### Wettbewerb für ein Bankgebäude in Basel der Schweizerischen Nationalbank.

#### Aus dem Bericht und Urteil des Preisgerichts.

1. Rang (3000 Fr.), Entwurf Nr. 4. Arch. Suter & Burckhardt.

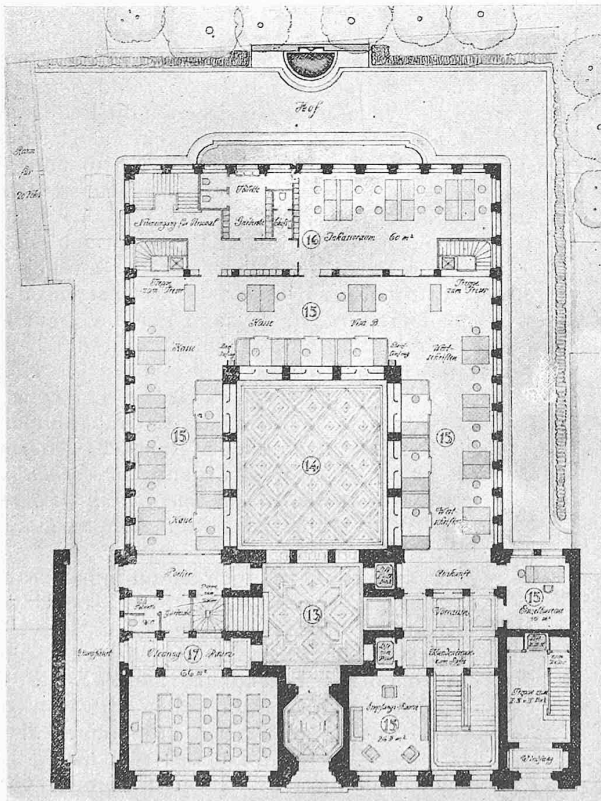
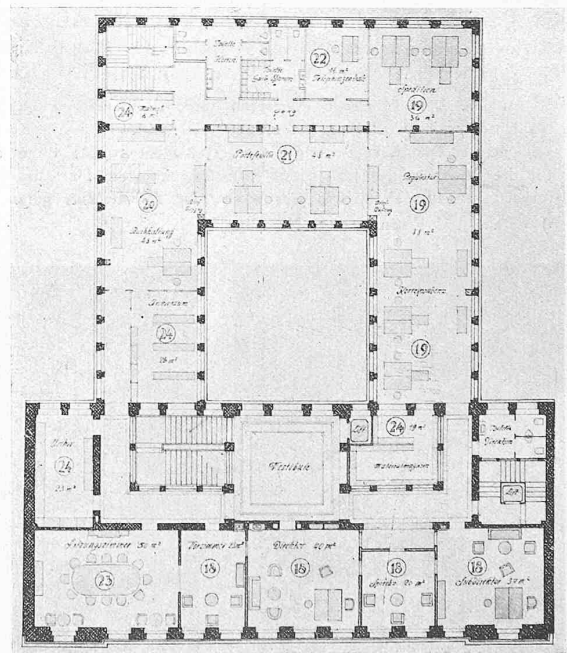
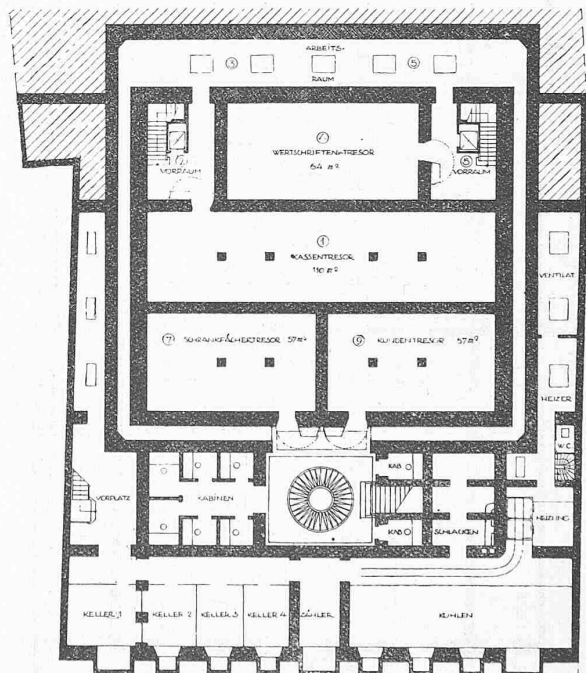
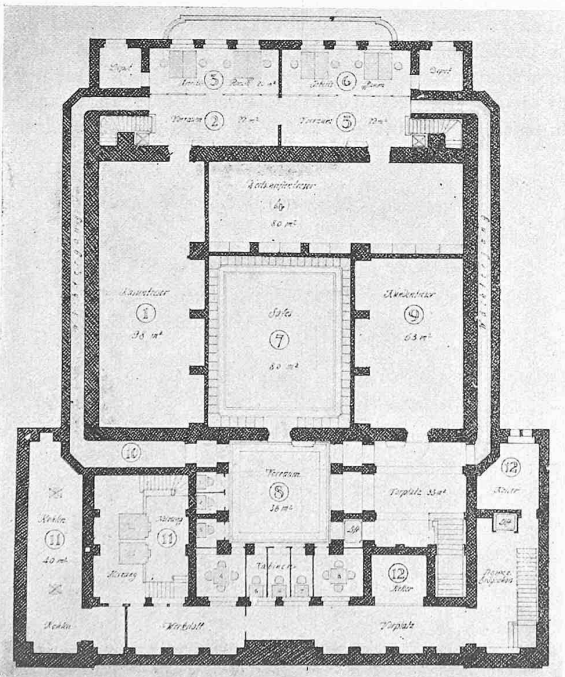
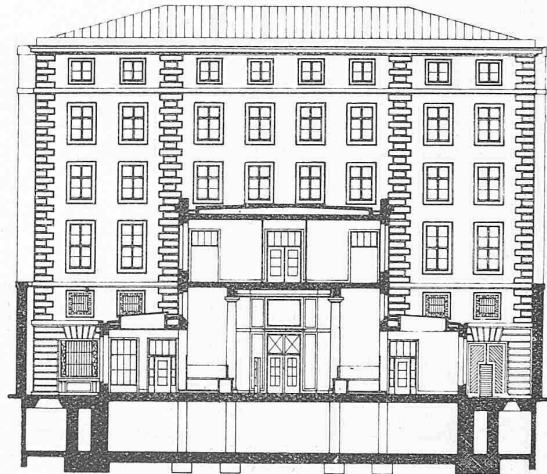
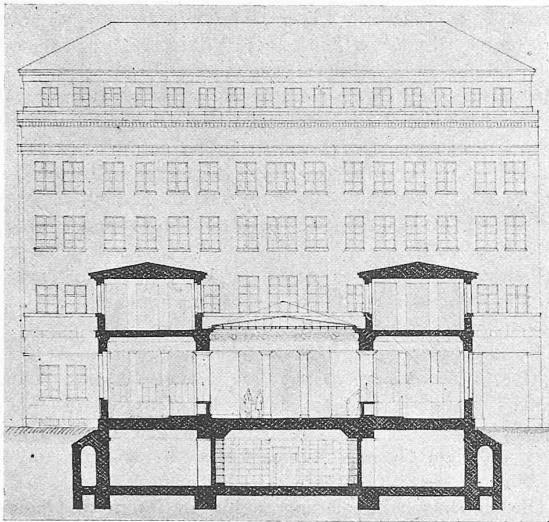
Nr. 4. „Pro Ultimo.“ Durch das Abrücken des niedrigen Hofbaues von den nachbarlichen Grenzen ist eine vortreffliche Beleuchtung und Lüftung der Arbeitsräume gesichert. Ein grosser

Vorteil des Projektes liegt ferner in der Anlage eines einzigen, gut dimensionierten Lichthofes. Ausgezeichnet sind die Beziehungen und die räumliche Ausgestaltung der verschiedenen Dienstabteilungen im Erdgeschoss. Zu bedauern ist die Beanspruchung wertvollen Platzes durch Toilette und Garderobe, die leicht, wie auch im ersten Stock, östlich verlegt werden können. Vom architektonischen wie auch vom Standpunkte des Dienstbetriebes sehr gut ist die

Lösung der Wertschriften-Abteilung mit reichlich beleuchteten Nebenräumen. Der Wertschriftenchef hat einen freien Ueberblick über seine Abteilung und die Safes-Treppe. Vom Haupteingang aus ergibt sich eine gute Steigerung der Raumwirkungen bis zur Schalterhalle. Das Vestibül ist architektonisch ausgezeichnet angelegt. Die Mietertreppe ist gut plaziert; besonders wertvoll ist der direkte Eingang von der Strasse. Tresor und Kontrollgang sind ausserordentlich übersichtlich. Die Tresor-Kabinenfenster gegen die nördlich anschliessenden Räume sind aus Gründen der Sicherheit unzulässig. Die Aufteilung der Fensterwände im Sitzungszimmer und Subdirektorenzimmer ist unrhythmisch.

Die Hauptfassade ist gut und kräftig gegliedert, in Einzelheiten jedoch nicht ausgereift. Das über die zulässige Bauhöhe

hinausragende Attikageschoss ist wegzulassen. In diesem Falle sind die Abwartwohnung im Dachstock auf die Südseite und die Archive auf die Nordseite zu verlegen

2. Rang, Entwurf Nr. 8. Erdgeschoss, 1. Stock und Hauptfassade.

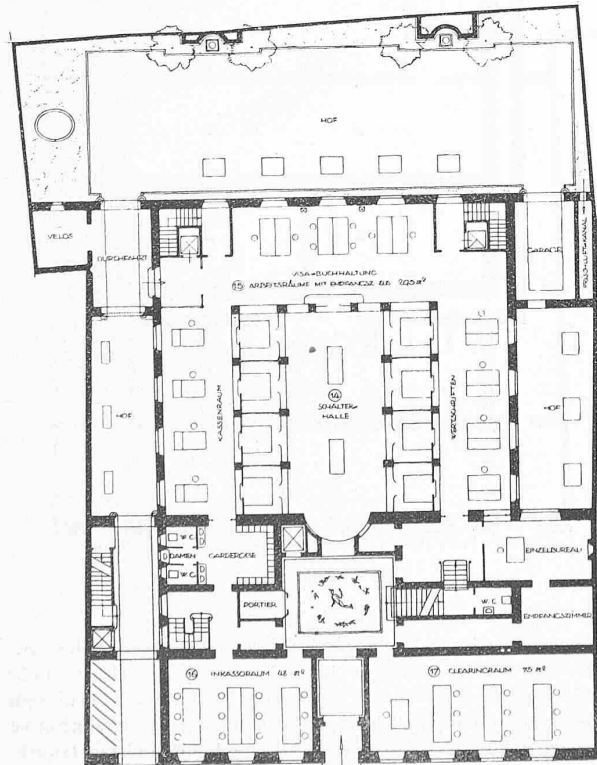
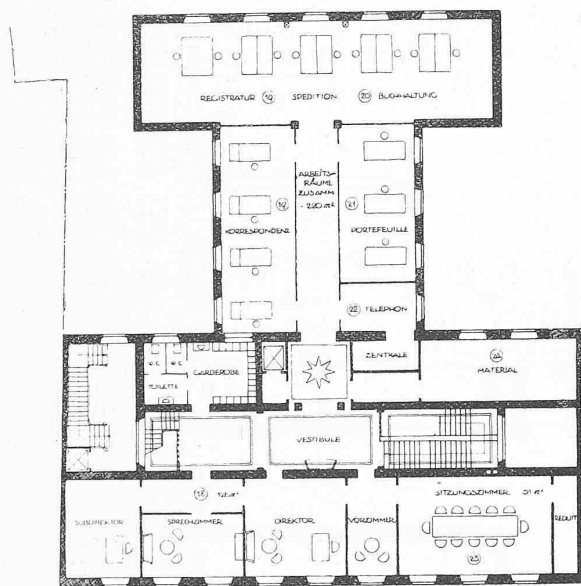
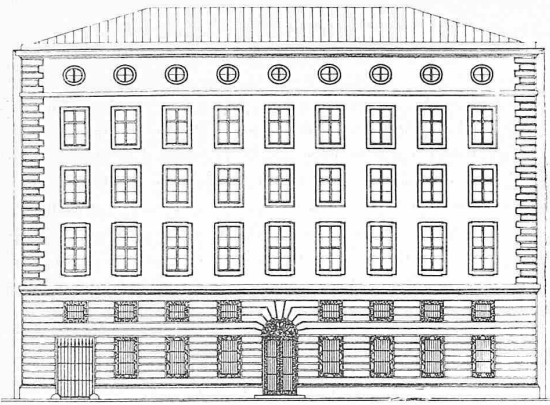
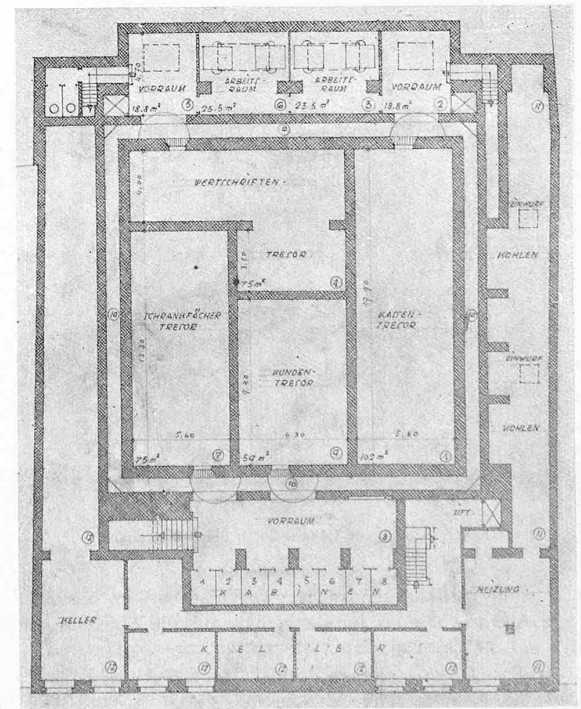
ist erforderlich und möglich. Die Schalter-Anordnung und die Verbindung mit den dahinterliegenden Arbeitsplätzen ist sehr gut. Die Kassaboten sind von der Kasse aus nicht leicht kontrollierbar. Die Nebenräume der Wertschriften-Abteilung sowie der Safes-Zugang sind grundsätzlich an richtiger Stelle, in ihrer Gestaltung jedoch verbesserungsbedürftig und verbesserungsfähig. Eingang und Vestibül sind gut gestaltet und in den Abmessungen gut abgewogen. Die Tresoranlagen und besonders der Wächtergang sind sehr übersichtlich und sicher angelegt. Wertschriften- und Schrankfächer-Tresore sind bedeutend zu klein. Der erste Stock ist ebenso knapp als zweckmässig disponiert. Die Beleuchtung des Vorplatzes vor den Direktionsräumen müsste durch weitergehende Auflösung der Korridorwände verbessert werden. Das aus praktischen Gründen wünschbare

Nr. 8. „Gold.“ Dieses Projekt ist das einzige, das ohne Lichthof die Schalterhalle einwandfrei durch hohes Seitenlicht beleuchtet. Die Arbeitsräume sind durch Ober- und Seitenlicht vorzüglich erhellt und lüftbar. Eine Verbreiterung der Schalterhalle

Zwischengeschoss ist architektonisch nicht genügend verarbeitet. An Stelle des Essraumes und des Archives im Zwischengeschoss würde zweckmässiger eine Abwartwohnung untergebracht. Auch bei diesem Projekte ist die offene und knappe Ausmündung der Mietertreppe und des dazu gehörenden Aufzuges in die Durchfahrt zu beanstanden. Die Architektur der Hauptfassade ist zu wenig charakteristisch, reizvoll dagegen sind die Fassaden gegen den Hof. (Schluss folgt.)

3. Rang (1600 Fr.), Entwurf Nr. 1. — Architekten Hans VonderMühl und Paul Oberrauch.

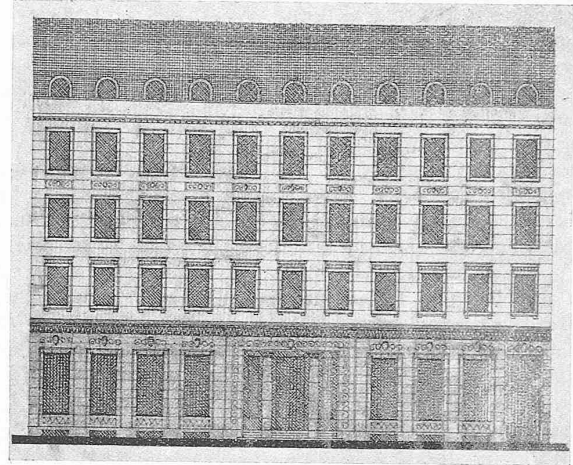
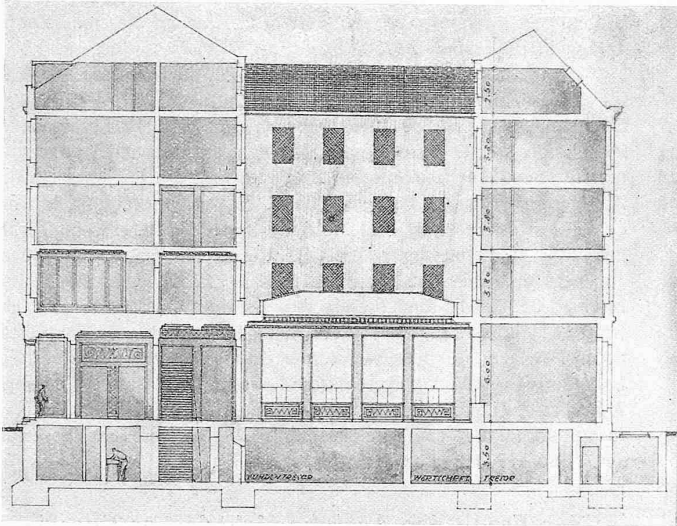
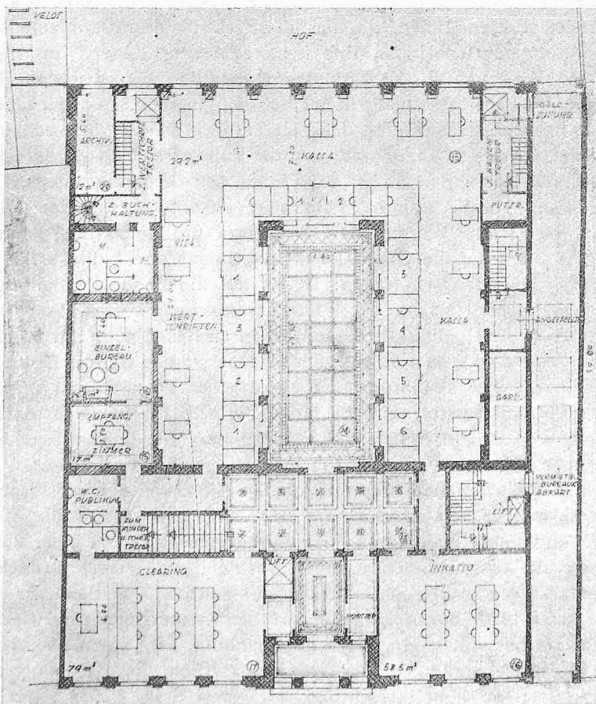
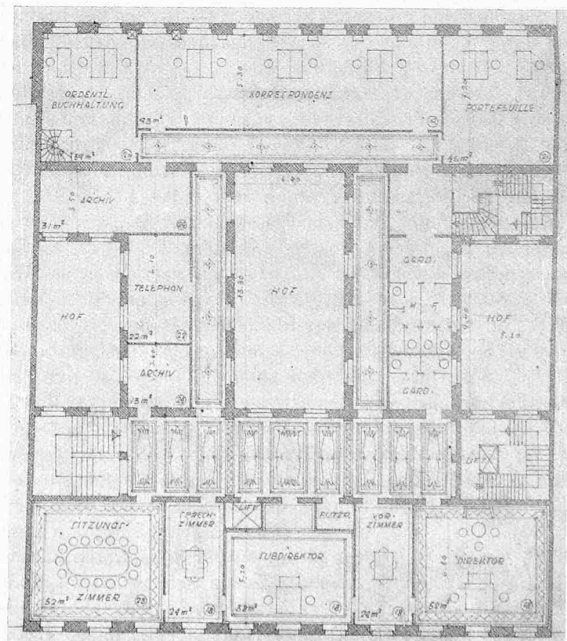
Nr 1. „John Law.“ Die Beleuchtung des Gebäudes durch die drei schmalen Lichthöfe würde wesentlich verbessert, wenn der Hofbau um 1 oder 2 Stockwerke niedriger gehalten würde. Das Bureau des Chef der Wertschriften-Abteilung ist eine unerfreuliche Arbeitstätte, weil sie nur durch Oberlicht beleuchtet ist. Wertvoll für die Lüftung und Beleuchtung der Arbeitsplätze im Erdgeschoss ist das hohe Seitenlicht. Die gut angelegten Schalterplätze stehen in sehr zweckmässiger Verbindung mit den dahinterliegenden Arbeitsplätzen. Die Verbindungen mit den Tresoren durch Treppen und Aufzüge sind gut. Der Haupteingang ist gut betont durch eine zweckmässige offene Vorhalle. Die Trennungswand zwischen dem

disponiert und enthält gut geformte und genügend grosse Tresorräume. Durch Weglassung der Kontrollangmauer beim Safes-Vorraum und bei den Arbeitsräumen 3 und 6 werden die Verhältnisse noch verbessert. Das erste Obergeschoss ist praktisch disponiert und architektonisch schön durchgebildet. Das gleiche gilt auch für die Anlage der weiteren Obergeschosse. Die Strassen-Fassade ist in Einzelheiten nicht restlos ausgeglichen, hat aber gute Verhältnisse und ist nicht ohne Vornehmheit. Doch dürfte sie bei ausgebauter Strassenfront die Bedeutung des Gebäudes nicht genügend zum Ausdruck bringen.

Vestibül und der Schalterhalle sollte im Interesse einer besseren Beleuchtung und Orientierung stark geöffnet werden. In gleicher Weise sollte die Trennungswand zwischen dem Vorplatz zu dem Safes-Zugang und den Arbeitsräumen der Wertschriften-Verwaltung stärker aufgelöst werden. Dadurch wird die Kontrolle von Seiten der Wertschriften-Verwaltung erleichtert und der Zugang zum Empfangsraum übersichtlicher. Das Kellergeschoss ist vortrefflich
